OBSERVACIONES AL PROYECTO DE PLAN HIDROLÓGICO DE LA DEMARCACIÓN DEL RÍO SEGURA – 2022-2027

En Riópar (Albacete), a 22 de diciembre de 2021

D. _____ vecino de _____ y _____, con
Número _____ en nombre y representación de la
organización "Plataforma en Defensa de las Fuentes de los ríos Segura y Mundo",

04A03Q01 Caudal Total Desagüe Embalse de Fuensanta (m³/s)

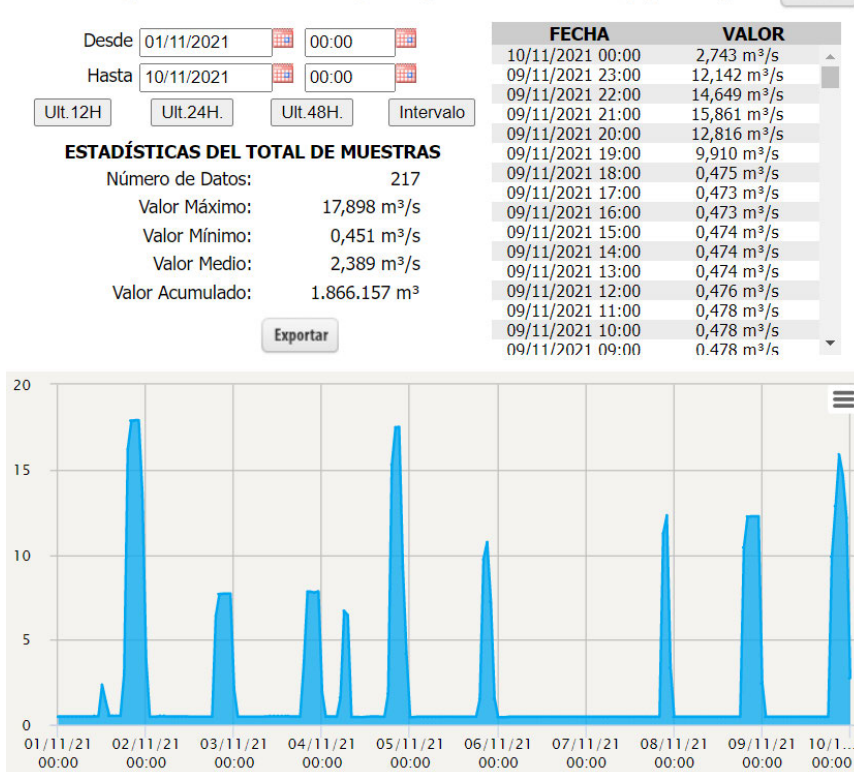
Teniendo en cuenta que, de los 4 grandes embalses seleccionados, únicamente el de La Fuensanta y el Talave (para autoconsumos) tienen producción hidroeléctrica, y esta no se realiza en régimen de regulación, mostrando desembalses de marcada estabilidad que apenas varían en contadas ocasiones a lo largo del año:

Sin embargo, las centrales hidroeléctricas del salto de Miller (ES0701010103 y ES0701010104) y de Híjar (ES0701010302) sí presentan regímenes de explotación orientados a cubrir los picos de demanda eléctrica, acumulando caudales durante el resto del día y turbinándolos durante unas pocas horas:

- Y muy especialmente, la implantación de tasas de cambio horarias en aquellos tramos afectados por centrales hidroeléctricas de regulación, destacando las centrales hidroeléctricas de Miller (ES0701010103 y ES0701010104) y de Híjar (ES0701010302), diferenciando claramente entre la propuesta técnica de tasas de cambio y los valores resultantes tras el proceso de concertación de caudales con los usuarios –habida cuenta de posibles limitaciones técnicas por el diseño de las turbinas, y siempre exigiendo medidas correctoras y compensatorias a implantar tanto por el titular de las referidas centrales como por el propio organismo de cuenca (si fuera necesario)-.

Figura 96. Estado cuantitativo de las MaSub de la DHS.

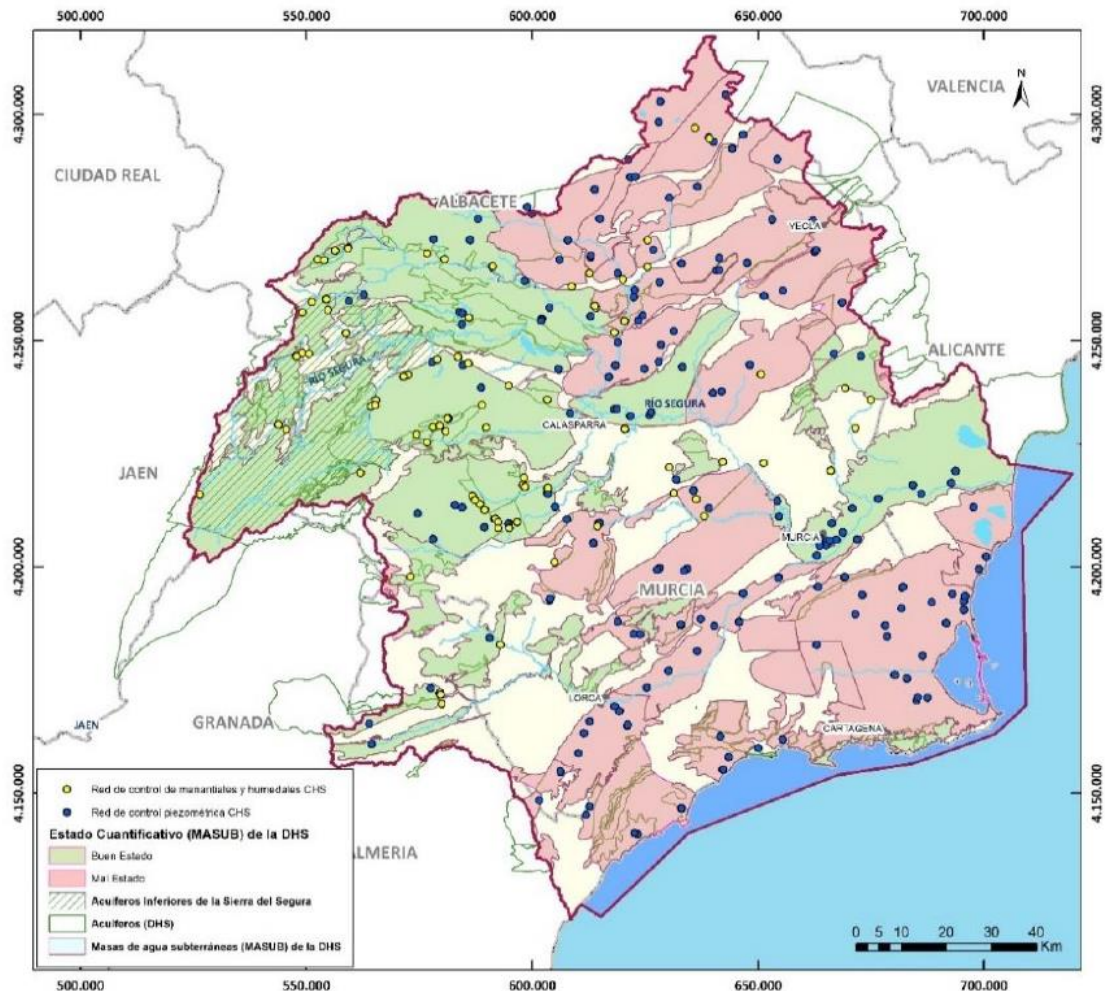
Sin embargo, a partir del PHCS 2009-2015 se modifica el criterio para esa excepción a la prohibición general de establecer nuevos regadíos, ampliando la definición de «cabeceras» desde las cuencas vertientes del Talave y Cenajo a todo el territorio situado aguas arriba de la confluencia de los ríos Mundo y Segura –que a la práctica corresponde con la casi totalidad de la parte de la Demarcación en la provincia de Albacete-.

Al encontrarse –como se ha señalado- sobreexplotados todos los acuíferos del Sureste de la provincia, este cambio de criterio parece haberse hecho «ad hoc» con el solo propósito de beneficiar exclusivamente a 3 proyectos –agrupados bajo el expediente CPR-1/2018- situados en el término municipal de Hellín y que por su particular ubicación podían captar del acuífero Mingogil-Villarones y conducir sus aguas por tubería hasta el entorno de Cancarix y Agramón.

Por todo ello, EL INTERESADO considera deseable que recuperar la antigua definición de «cabeceras» del PHCS-1998, como las cuencas vertientes a los embalses del Talave y del Cenajo, eventualmente incorporando también la cuenca vertiente del embalse del Boquerón.

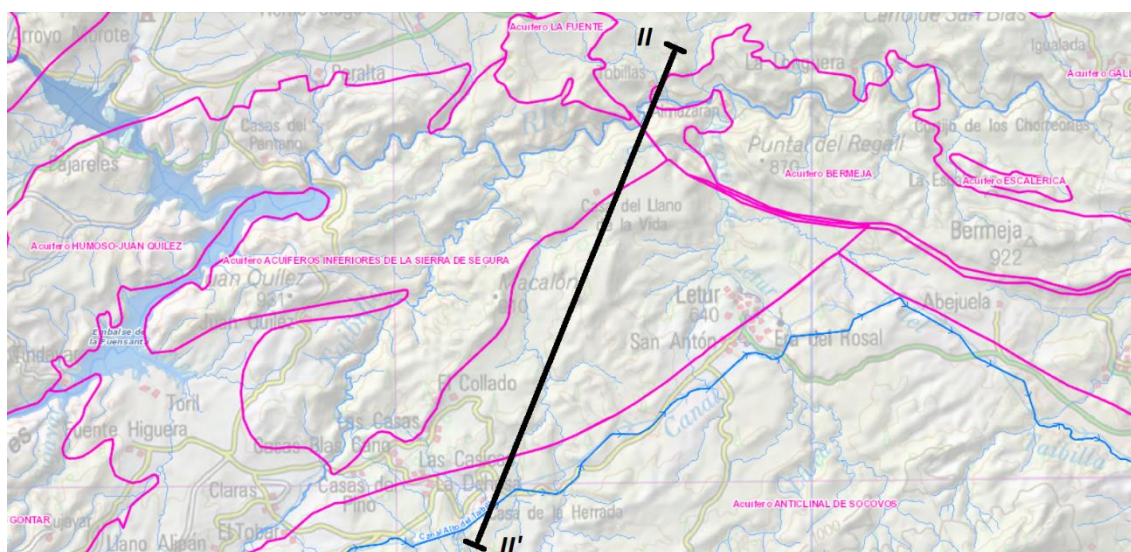
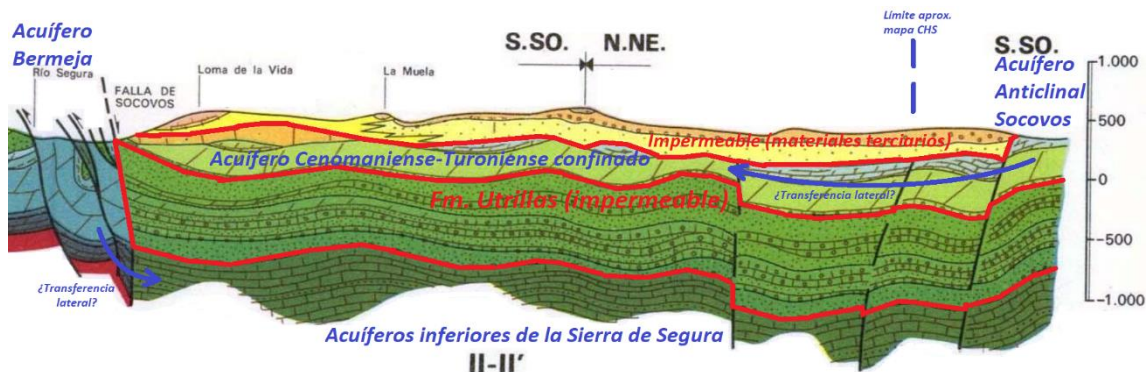
Situaciones similares de definición poco clara de los límites se dan en muchas otras masas de agua subterráneas, como por ejemplo en la zona septentrional del Anticlinal de Socovos (Sector Letur) y el Llano de la Vida. Según la cartografía de la CHS una parte de dicho sector se encontraría confinada bajo materiales terciarios impermeables, que según las descripciones geológicas del IGME no formarían parte de dicho acuífero –de allí que las surgencias no se produzcan en el límite del acuífero según mapa de la CHS-.

En la misma cartografía habría un gran espacio sin acuífero alguno –el Llano de la Vida- que, sin embargo, sí tiene una potente formación permeable del Cretácico superior, confinada bajo materiales terciarios impermeables, y que posiblemente se nutra por transferencias laterales desde el acuífero Humoso-Juan Quílez y desde el propio Anticlinal de Socovos.

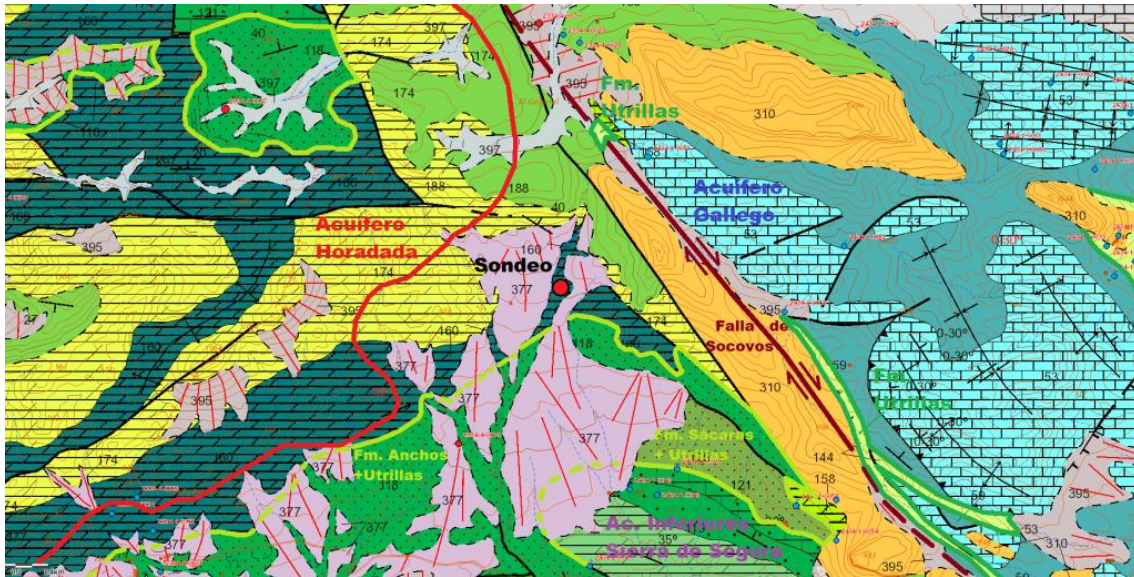
Tal y como se ha indicado en la *Alegación Decimoprimer*a, el acuífero objeto de la captación del expediente CPR-128/2019 muy difícilmente puede ser el Gallego (por la existencia de afloramientos impermeables del Albiense), y sí muestra clara continuidad geológica y piezométrica con las formaciones del acuífero Horadada.

Este hecho fue constatado por el Instituto Geológico y Minero Español en la Memoria de la Hoja 866 - MAGNA50, según la cual la captación se estaría produciendo del acuífero Horadada y provocando un marcado cambio del sentido del flujo de las aguas subterráneas (originalmente de Este a Oeste, actualmente de Oeste a Este) y presumiblemente afectando a manantiales de la zona.

En esta línea, y siguiendo el criterio del mejor conocimiento hidrogeológico disponible, deberían asignarse las extracciones y reserva de 0,78 hm³/año al acuífero Horadada en vez de al acuífero Gallego. Con dicho traslado el Índice de Explotación del acuífero Horadada seguiría siendo de 0,53 (menor que 1), por lo que a diferencia del caso de los acuíferos de Alcadozo y de Mingogil-Villarones no se estaría produciendo ninguna sobreconcesión.
